OZ Architect

Hierbij ontvangt u een terugkoppeling op uw email d.d. 23-12-2024 betreffende aanvullende informatie / terugkoppeling m.b.t. de omgevingsaanvraag van de dakopbouw Hilton.

Bijlage 3: Asbestinventarisatie tekening Apollolaan 138 te Amsterdam

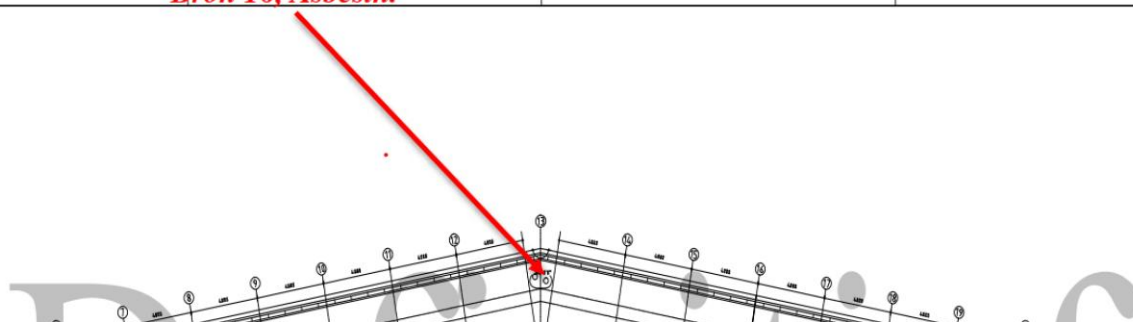
- c. de schoorsteen is een oorspronkelijk onderdeel van het daklandschap en behoud is het uitgangspunt. Aangegeven wordt dat de schoorsteen asbest bevat en in slechte staat verkeert en daarom verwijderd moet worden. Gevraagd wordt hier een onderbouwing voor aan te leveren. Bij vervanging is het uitgangspunt dat dit in vorm, materiaal en kleur overeenkomt met bestaande situatie. Gevraagd wordt voor uitvoering dit ter goedkeuring aan BWT en MenA voor te leggen. Voor een uitgebreide toelichting op dit advies wordt verwezen naar het advies van MenA. Dit advies is aan het dossier toegevoegd en op te vragen bij het stadsdeel.*

Zoals aangegeven in het rapport van firma MvM asbestinventarisatie d.d. 31-05-2023 is er asbest aanwezig in de huidige schoorsteen.

Daarnaast is de kwalitatieve staat zodanig (scheurvormingen) dat een vervanging vanuit veiligheidsoverweging noodzakelijk is.

Zoals aangegeven willen wij een nieuwe schoorsteen plaatsen in identieke uitvoering en kleur.

De definitieve uitwerking zal nog geëngineerd moeten worden en de uitvoeringstekening met specificaties zal te zijner tijd voorgelegd worden voor goedkeuring bij BWT en MenA. Verzoek dit dan ook mee te nemen in de voorwaarden bij de vergunning.
